**MODIFICACIÓ PUNTUAL DEL PGOU DE SÓLLER DE 1998 PER ESMENAR
ERRADES DETECTADES A L'ALÇAT D'ORDENACIÓ DEL CARRER POETESSA
FRANCISCA ALCOVER DE SÓLLER**

AJUNTAMENT DE SÓLLER

**GABRIEL BUADES CRESPI I CLAUDIO HERNÁNDEZ ALCOVER
ARQUITECTES DELS S.S.T.T. DE L'AJUNTAMENT DE SÓLLER
SETEMBRE 2013**

ESMENA D'ERRADES DETECTADES A L'ALÇAT D'ORDENACIÓ DEL CARRER POETESSA FCA. ALCOVER

4.1- GRÀFIC D'ORDENACIÓ VIGENT 0.3.17.1 DE L'ANNEX NORMATIU 1 DEL PGOU'98

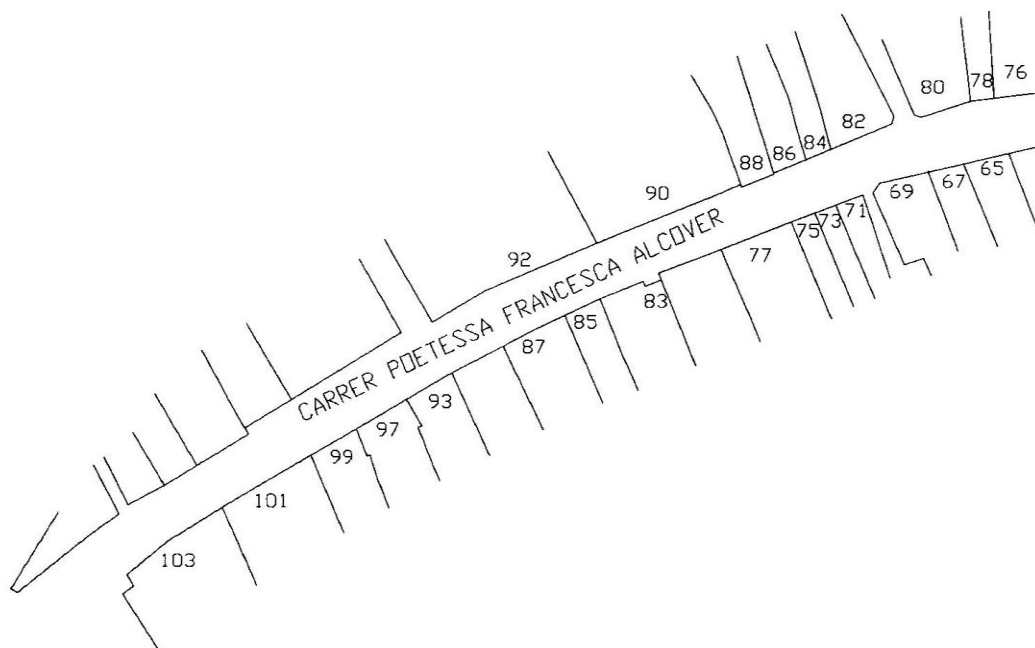
Es proposa esmenar les errades detectades al Gràfic d'Ordenació 0.3.17.1 de l'Annex Normatiu 1 del PGOU'98. Es diferencien tres tipus de correccions realitzades:

S'ha observat que el parcel·lari dibuixat en planta no es correspon a la realitat ni a les façanes que apareixen dibuixades al mateix gràfic d'ordenació. El parcel·lari s'ha corregit adaptant-ho al Mapa Topogràfic de les zones urbanes de les Illes Balears dels anys 2004-2008 de SITIBSA.

A les edificacions que a continuació s'assenyalen en vermell s'han corregit estrictament l'amplària i alçada de les façanes dibuixades a fi d'adaptar-les a la realitat. En aquestes parcel·les no s'ha modificat l'ordenació proposada pel PGOU'98 pel que fa al nombre de plantes, alçada ni tipologia assignades.

Les edificacions existents situades als números 101 i 103 del Carrer de Poetessa Francisca Alcover no es recolliren al gràfic d'ordenació vigent, i en el nº 101 es dibuixà un edifici més estret de planta baixa i planta pis, que no es correspon a la realitat.

L'edifici existent situat al número 101 és un edifici de tres plantes que es construí abans de l'aprovació definitiva del PGOU'98. Es recull al gràfic d'ordenació dibuixant la seva façana, identificant la tipologia T3 i reconeixent la Planta Baixa + 2 existent com a alçada proposada.

L'edifici situat al número 103 és un edifici de construcció tradicional tres plantes. Aquest edifici fou objecte d'obres de reforma i ampliació l'any 1998 i s'ha recollit al gràfic d'ordenació en el seu estat original. La meitat més ampla s'ha identificat com a T3 i la meitat més estreta com a T2 reconeixent la Planta Baixa + 2 existent com a alçada proposada.
